项目名称
 广西南宁邕宁水利枢纽库区淹没专项设施
 邕宁区蒲庙镇新村新兴梁屋人行桥复改建工程

图纸名称
 新兴梁屋人行桥补充垫层、支架施工图

图纸名称 新兴梁屋人行桥施工组织设计图

设计号 JTSZ07201801
日期 2023.10.
专业 道路
图号 LWQ-12 补充#2

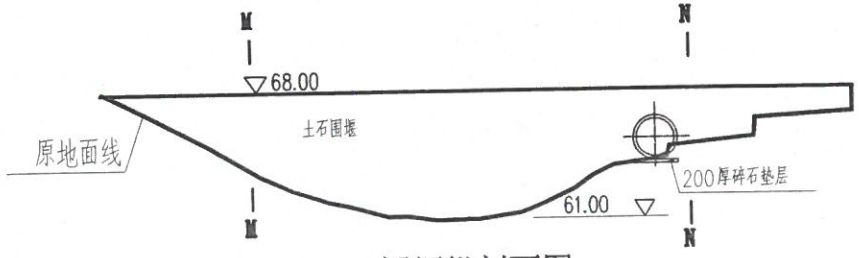
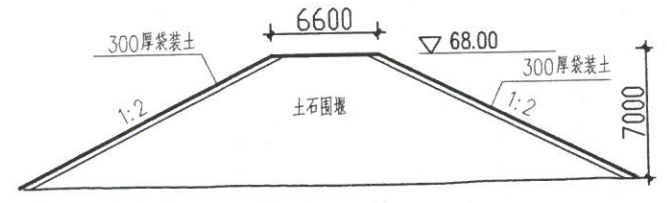
说明:
1、本图是新兴梁屋人行桥施工组织设计图的补充图纸。
2、根据南宁市邕宁区农业农村局《关于请求对邕宁水利枢纽工程邕宁库区蒲庙镇新新人行桥、新兴梁屋人行桥复改建项目部分内容进行设计变更的函》，本工程土堰设计变更为顶宽6m。

32mΦ1500施工导流管
施工围堰
围堰总长64.6m, 宽6.6m
